**Avis délibéré de la mission régionale d'autorité environnementale
sur le projet de tramway T9 porté par Sytral Mobilités sur les com-
munes de Vaulx-en-Velin, Villeurbanne et Lyon (69)**

Avis n° 2023-ARA-AP-1440

Avis délibéré le 23 mai 2023

Figure 1: Tracé et stations du projet de tramway T9 - Source : dossier

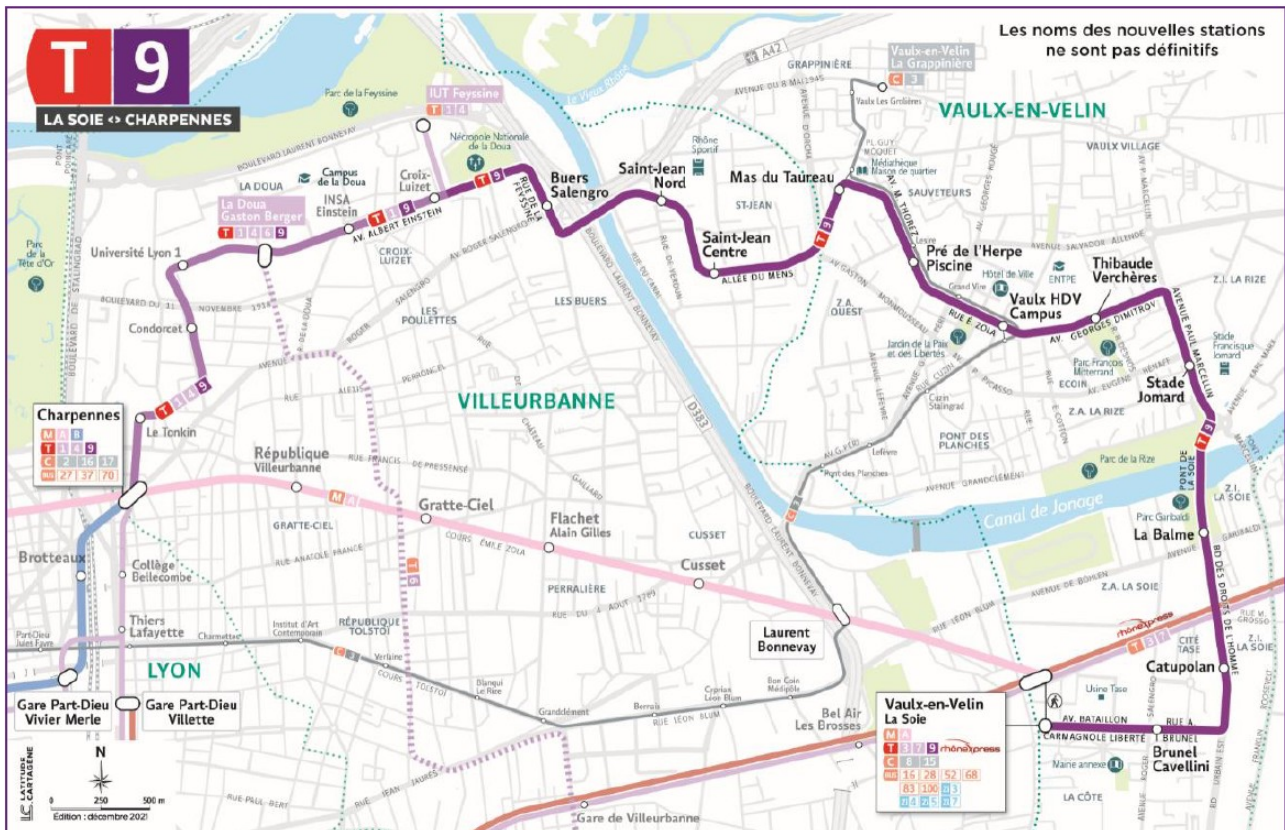
L'Autorité environnementale recommande d'intégrer à l'évaluation environnementale, les aménagements constitutifs du projet et non développés dans l'étude d'impact, notamment leurs descriptions et leurs impacts éventuels ainsi que les mesures prises en conséquence.
